ELEKTRONISK SYSTEM FOR SPRINKLERANLEGG

Frekhaug omsorgsbustader Rutinekontroll utført 02.06.2014 av Ingeniørfirma Tore Eide AS

P/Q-graf:

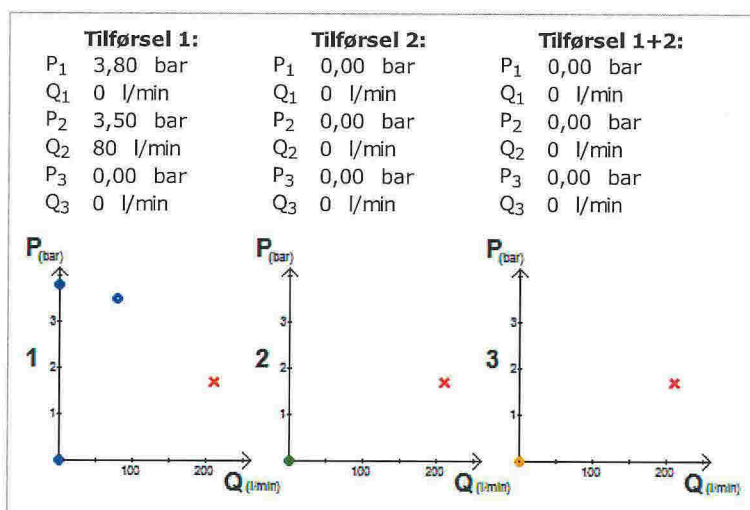
Kommentarer: En videreføring av vannforsyningens kurven for målingen viser at den tilfredsstillende krav i alle leiligheter i omsorgsboligene.
